Kadeversterking Boezemkaden Schermer

Toetsing en advies cultuurhistorische en landschappelijke waarden

In opdracht van Hoogheemraadschap Hollands Noorderkwartier

juli 2017

Algemeen principe: ook bij een teenslootverplaatsing dient het tracee van de dijk zo precies mogelijk gevolgd te worden.

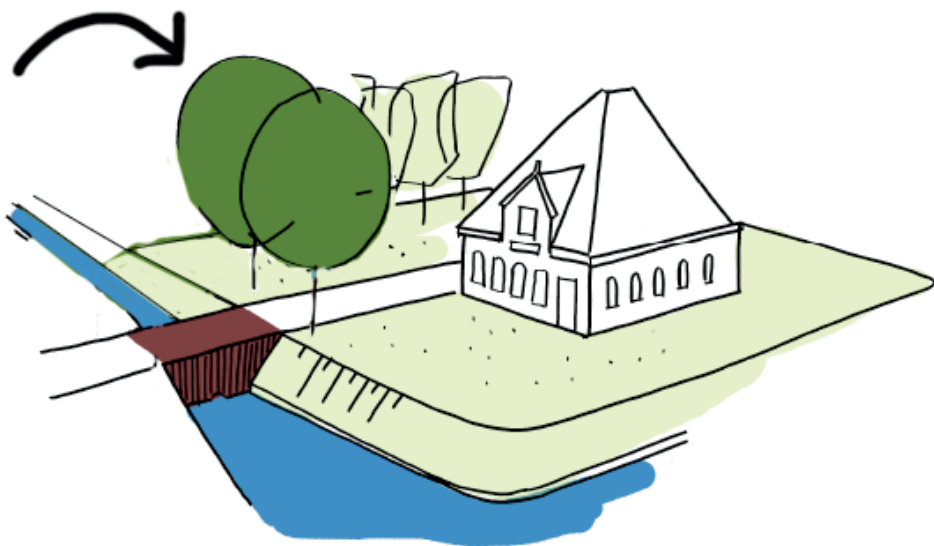
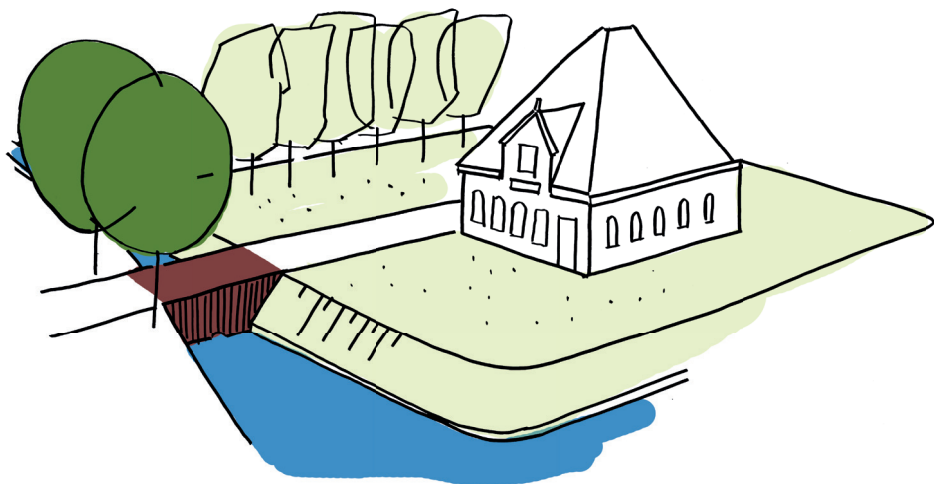
De teensloot volgt de dijk (behalve bij molenplaatsen). Verplaatsen van de teensloot wordt waar mogelijk voorkomen. Als verplaatsing niet te voorkomen is dient de nieuwe sloot het tracee van de dijk te volgen.

Profiel sectie 13 volgens projectplan

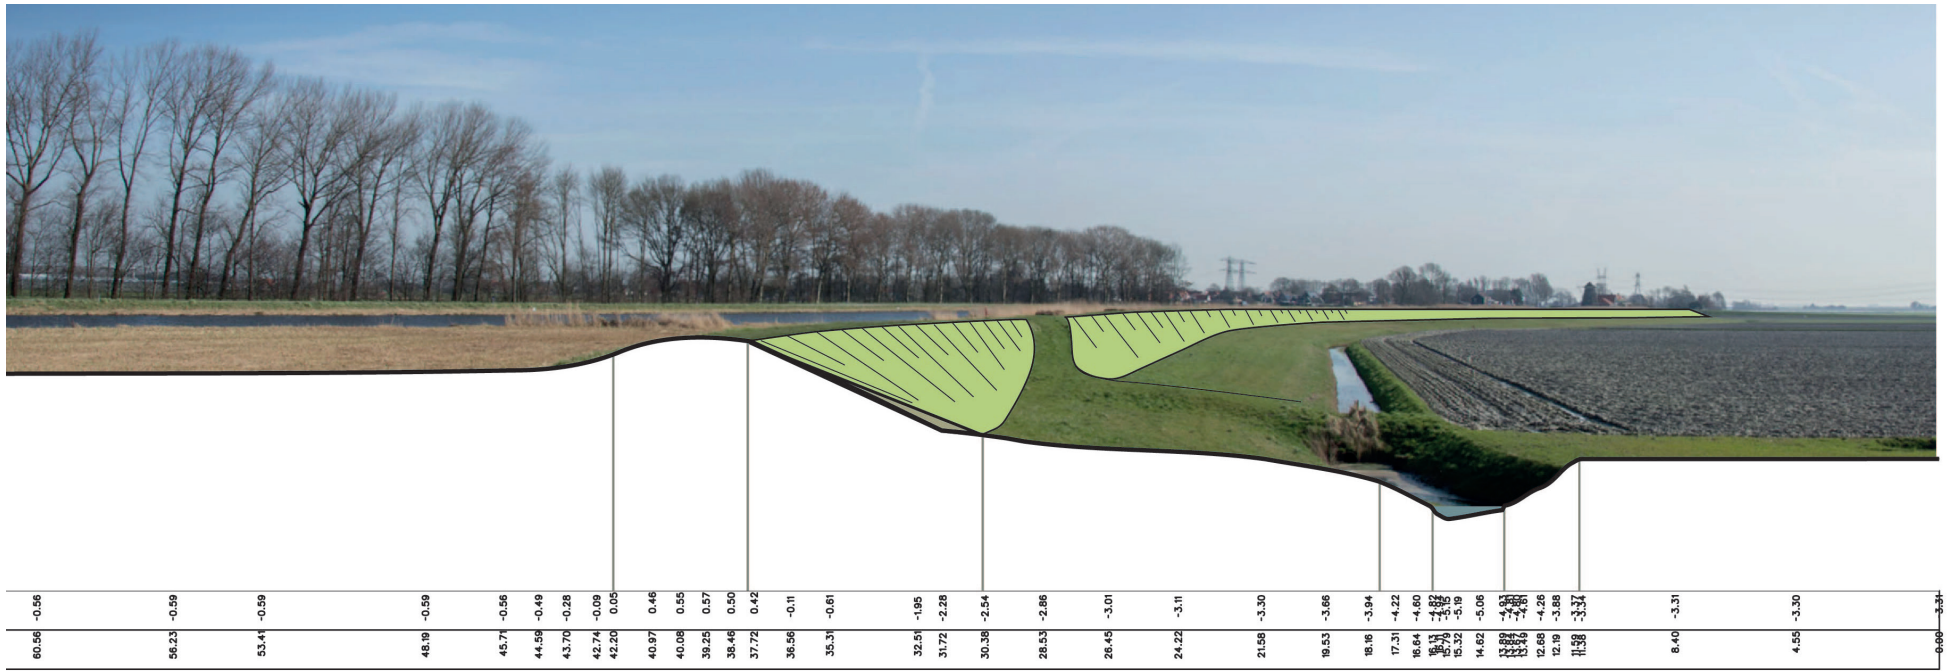
Het zou landschappelijk de voorkeur hebben om de getekende op- en afrit bij de Oterlekerweg te laten vervallen. De versterking dient zo steil mogelijk te worden aangelegd, en de overgang van het 1:3 talud naar 1:2,5 zou vloeiend moeten verlopen.

Aanvulling algemeen principe: Om de smalle kruin en de steilheid van de kade te benadrukken wordt aangeraden om de versterking overall circa 50cm onder de kruin van de dijk aan te laten sluiten. Het punt waar talud en berm bij elkaar komen blijft volgens projectplan.

Profiel subsectie 14B volgens projectplan

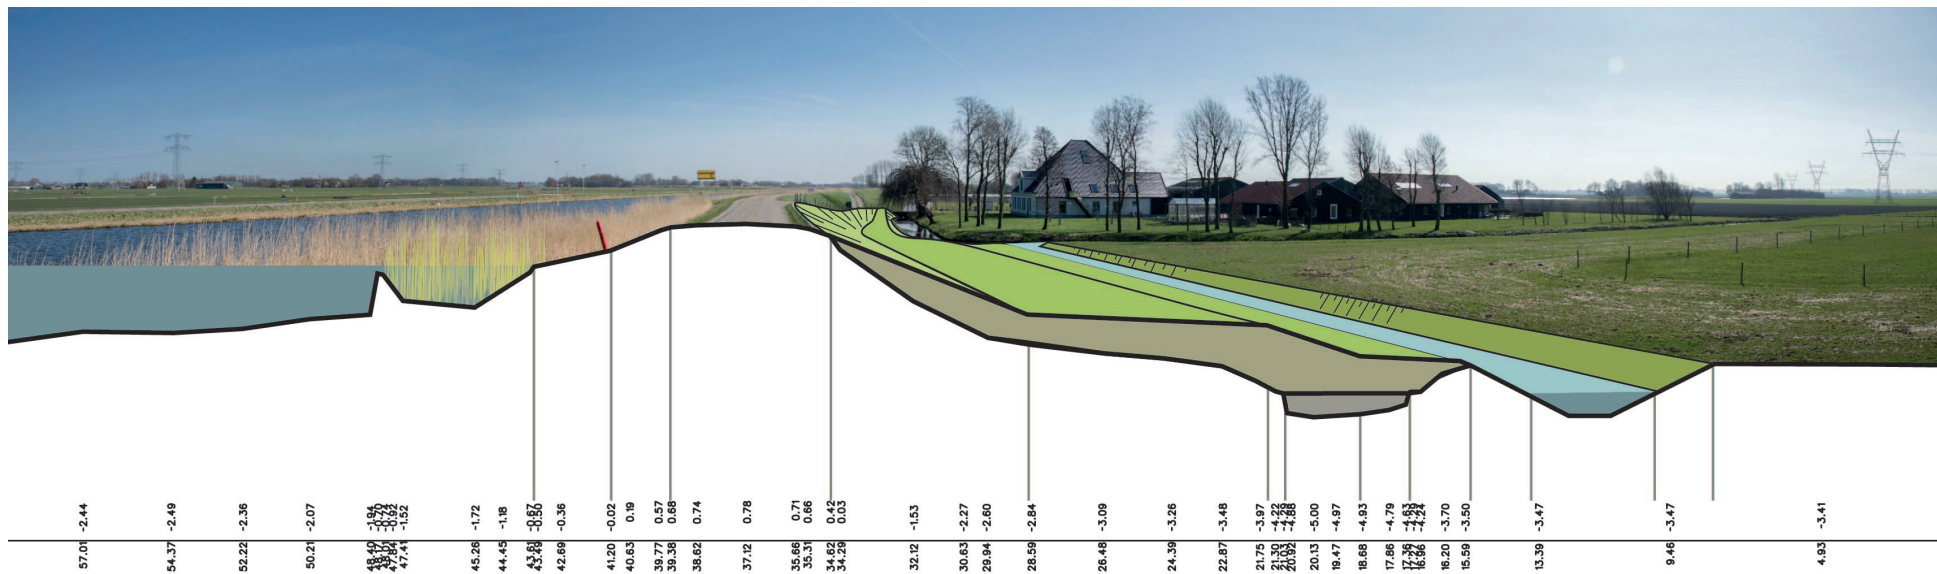
De geometrie van dijk wordt op deze subsectie sterk aangepast, waardoor het karakteristieke beeld en profiel van een hoge steile dijk, een berm en teensloot onder druk komt te staan. Het voorgestelde getrapte profiel wijkt

sterk af van het kenmerkende profiel op de andere secties. De sloot rond de erven bepaalt in belangrijke mate de maat van de bermzone. Zaken als electriciteitsmasten beperken de mogelijkheden om de teensloot op een logische wijze het tracee van de dijk te laten volgen.

Wij stellen voor om de damwand tussen Noordschermerdijk 4 en Noordschermerdijk 5 door te zetten. Daarmee kan de bestaande teensloot worden gehandhaafd. Wel zal een ophoging van de berm en een verflauwing van het talud noodzakelijk blijven (zie volgende blz).

Indien het niet mogelijk blijkt om een damwand te plaatsen en teenslootverplaatsing onvermijdelijk blijkt, dient de aansluiting van de sloot ter plekke van de voet van de hoogspanningsmast goed ontworpen te worden zodat de teensloot geen rare uitbuiking bevat. Wij stellen voor het water van de te verleggen sloot zo direct mogelijk rond de voet van de hoogspanningsmast te leggen, zodat de nieuwe vorm van de sloot goed verklaarbaar is. (zie volgende blz). Daarnaast stellen we voor om de berm breed en flauw aflopend te maken tot aan de teensloot, zodat minder het gevoel van een tussenniveau ontstaat. Het

Voorkeursprofiel: doortrekken van stabiliteitsscherm

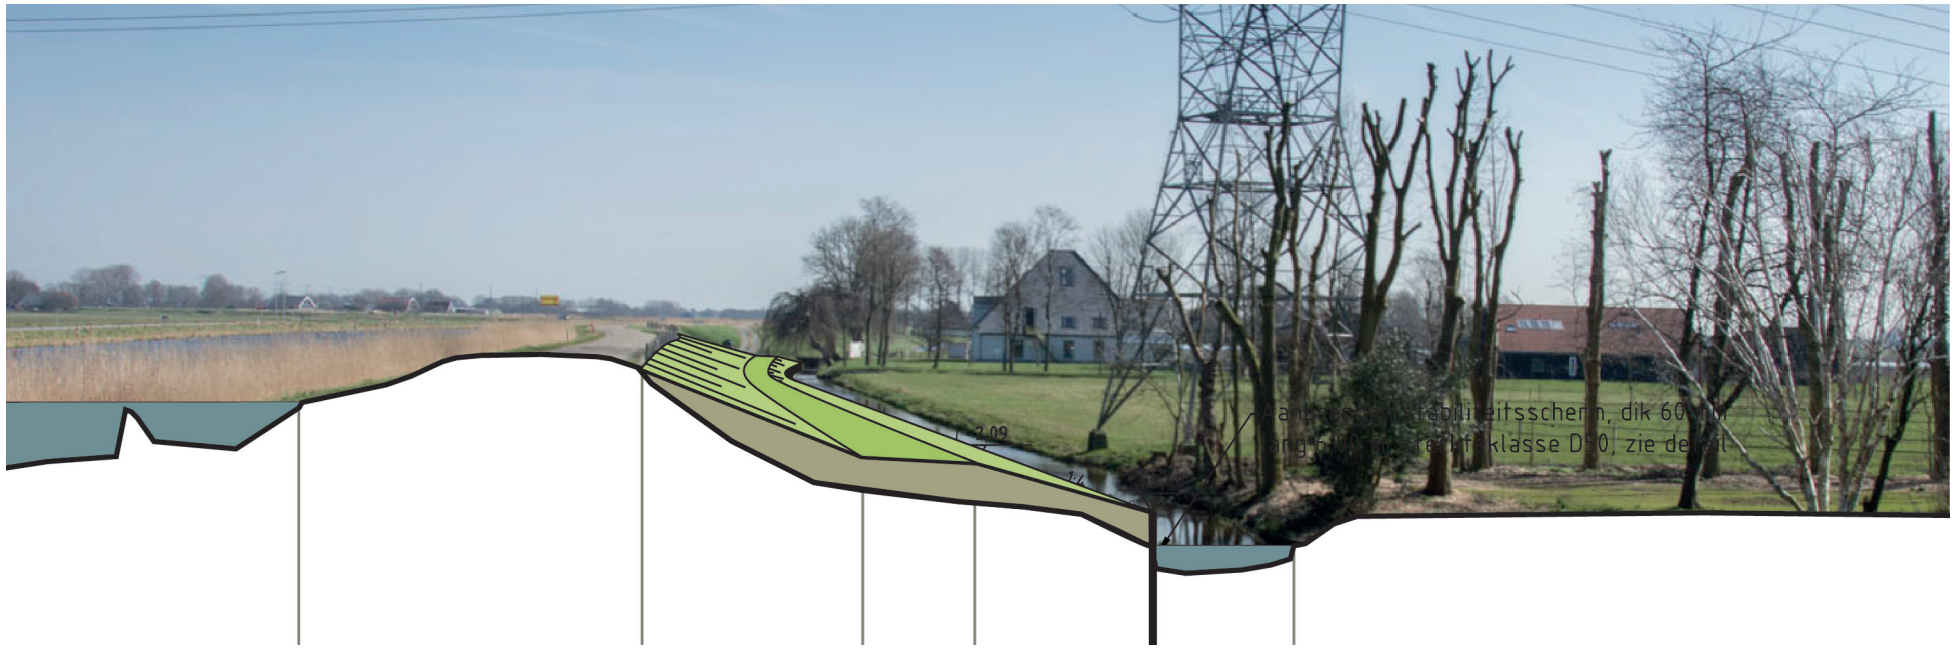
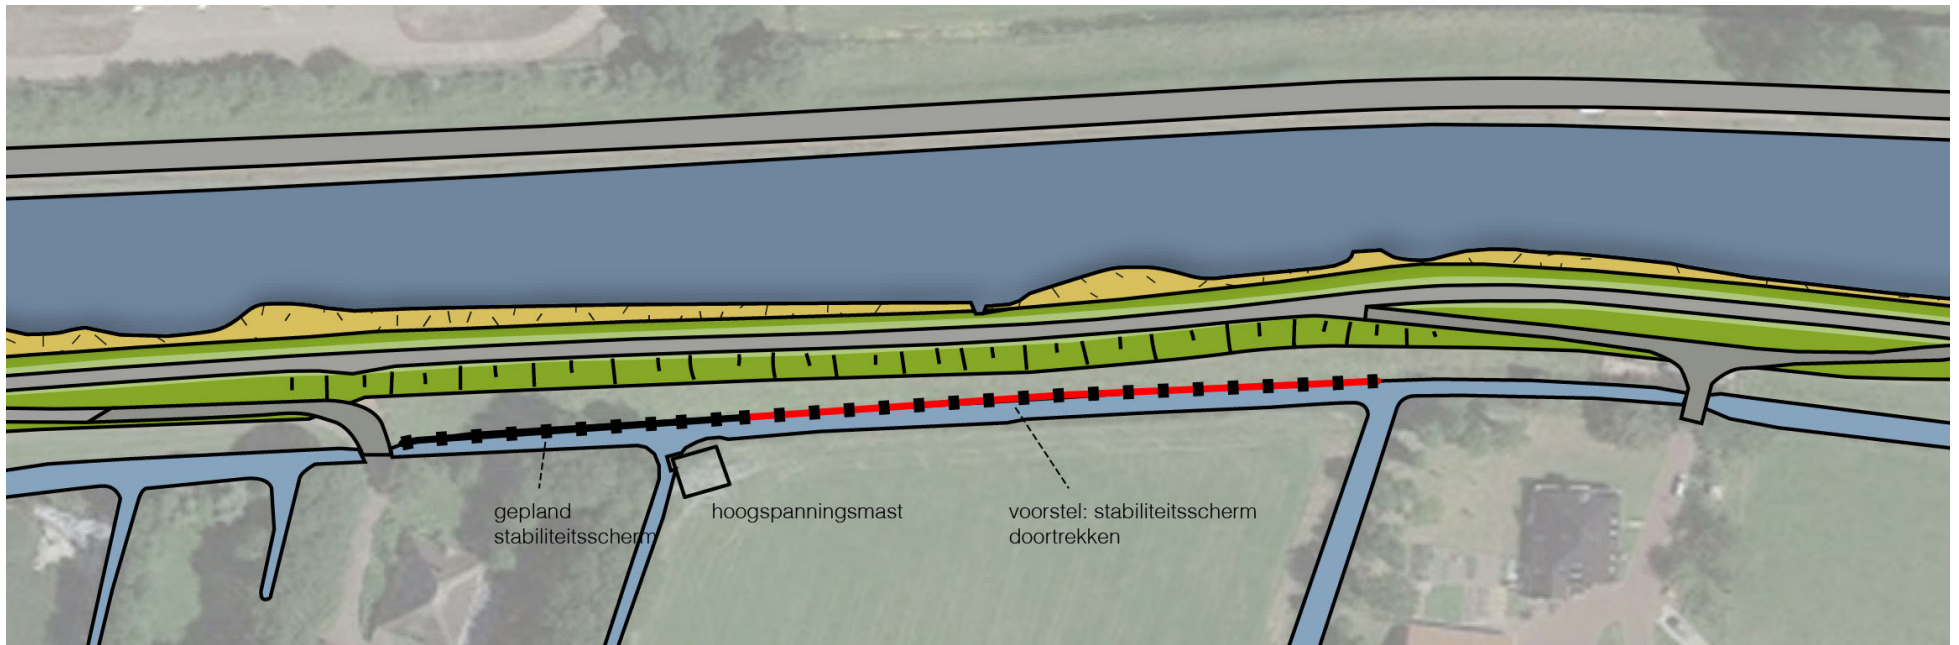
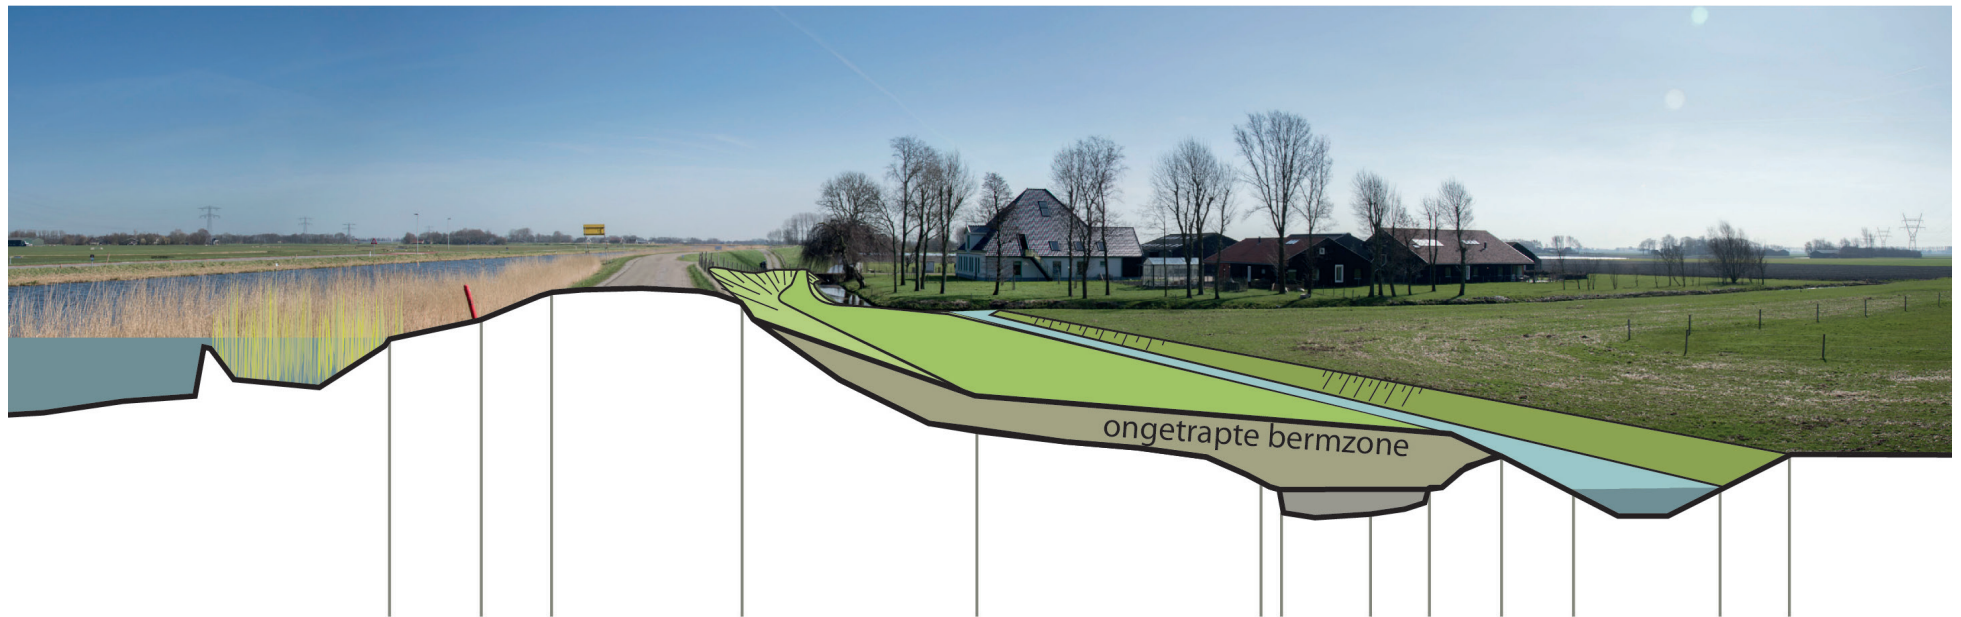
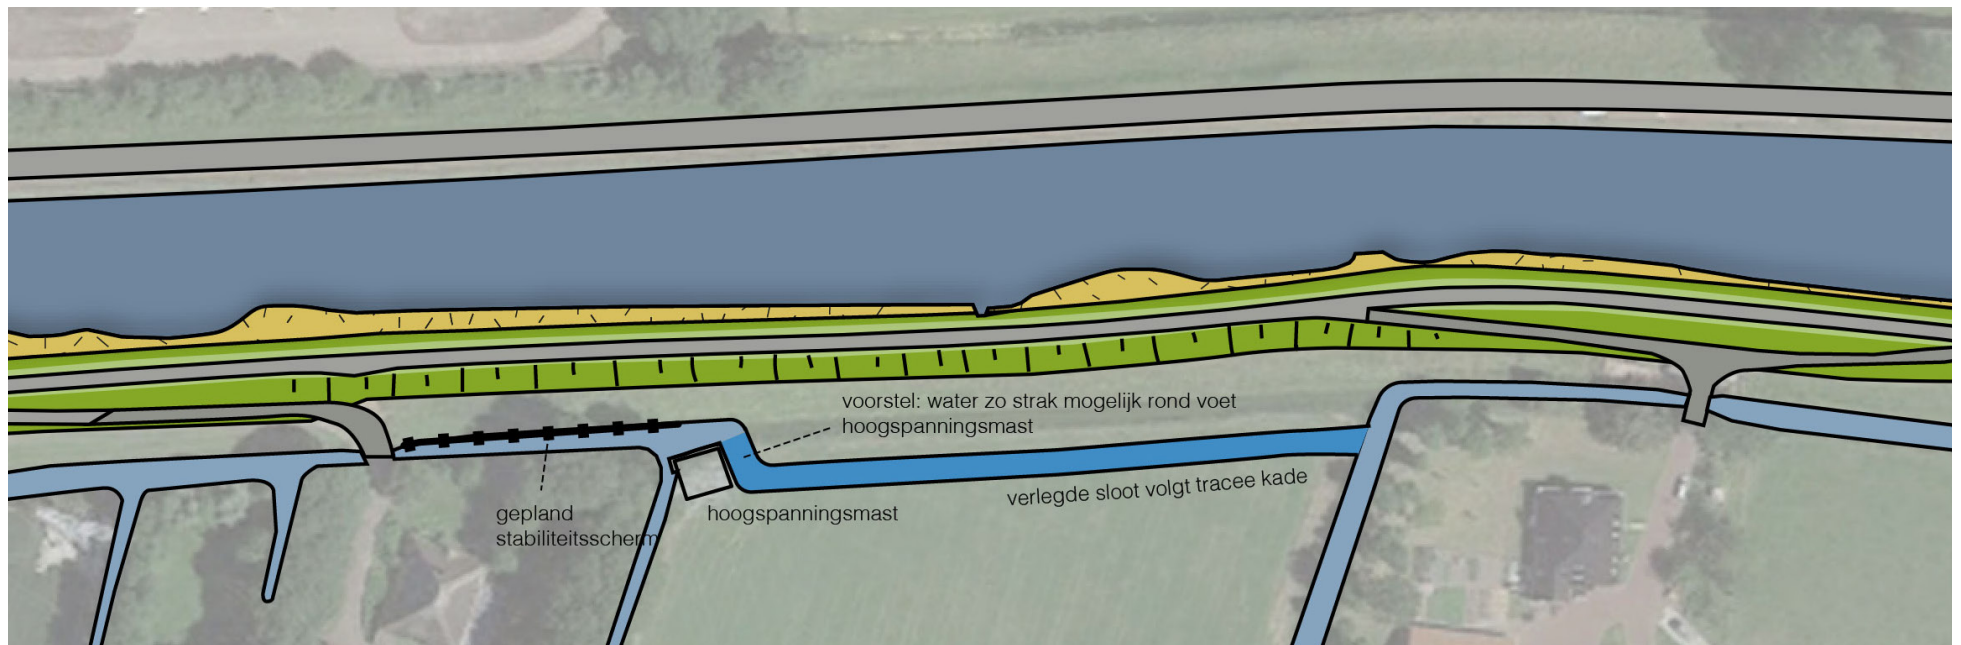
Voorkeursituatie: doortrekken van stabiliteitsscherm

Voorstel bij noodzakelijke teenslootverplaatsing: berm breed en flauw aflopend tot teensloot, zodat minder het gevoel van een tussenniveau ontstaat.

Voorstel bij noodzakelijke teenslootverplaatsing: sloot zo direct mogelijk rond hoogspanningsmast.

Profiel subsectie 14C volgens projectplan

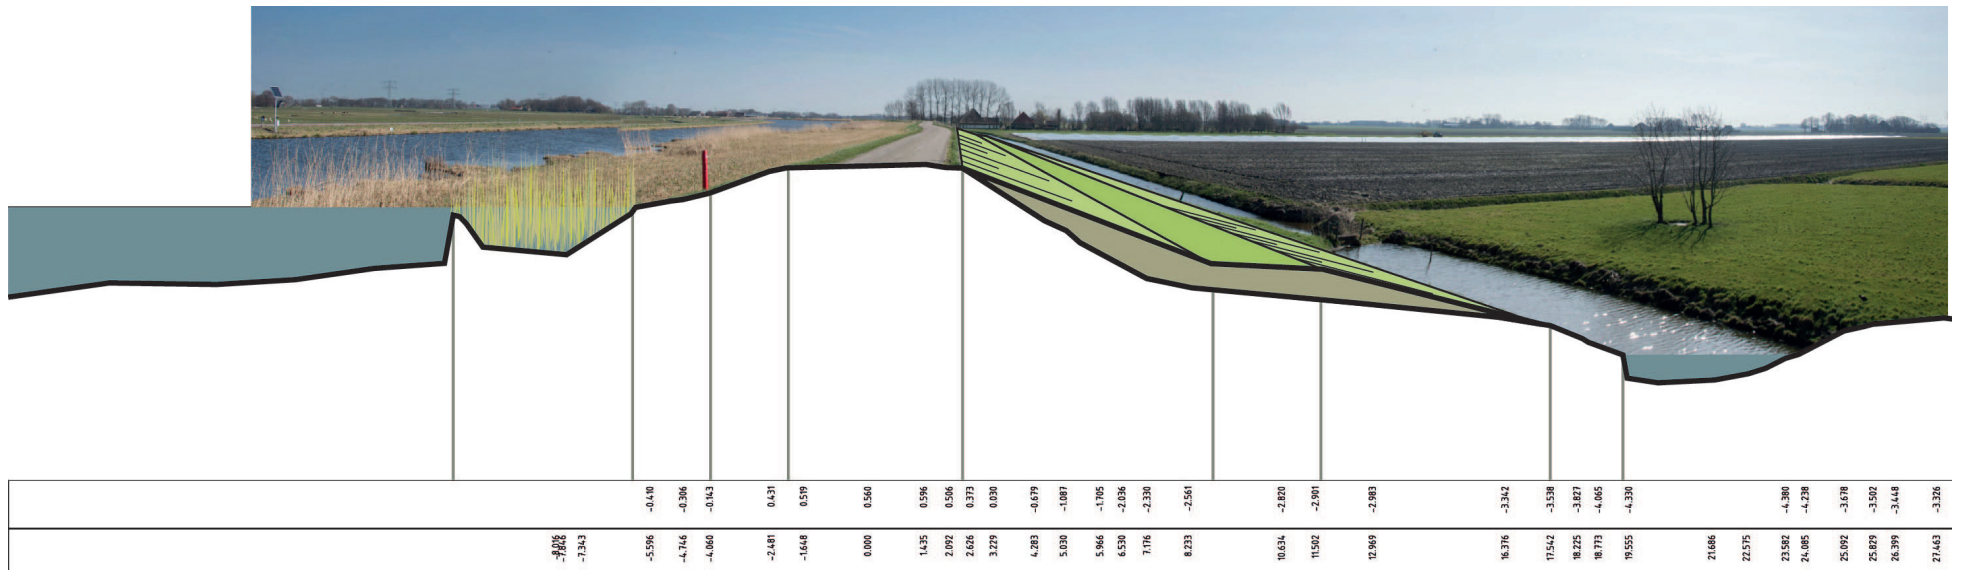
De geometrie van dijk wordt op deze subsectie aangepast, waardoor het karakteristieke beeld van een hoge steile dijk onder druk komt te staan. Het voorgestelde getrapte profiel wijkt sterk af van het kenmerkende profiel op de andere secties. Het projectplan gaat echter al uit van een optimalisering van een steil talud en ophoging van berm. Om de berm als eenheid herkenbaar te hou-

den stellen we voor om de berm breed en flauw aflopend te maken tot aan de teensloot, zodat minder het gevoel van een tussenniveau ontstaat. Het talud dat vanuit de teensloot omhoog richting berm loopt is het standaard sloottalud (1:2).

Aanvulling algemeen principe: Om de smalle kruin en de steilheid van de kade te benadrukken wordt aangeraden om de versterking overal circa 50cm onder de kruin van de dijk aan te laten sluiten. Het punt waar talud en berm bij elkaar komen blijft volgens projectplan.
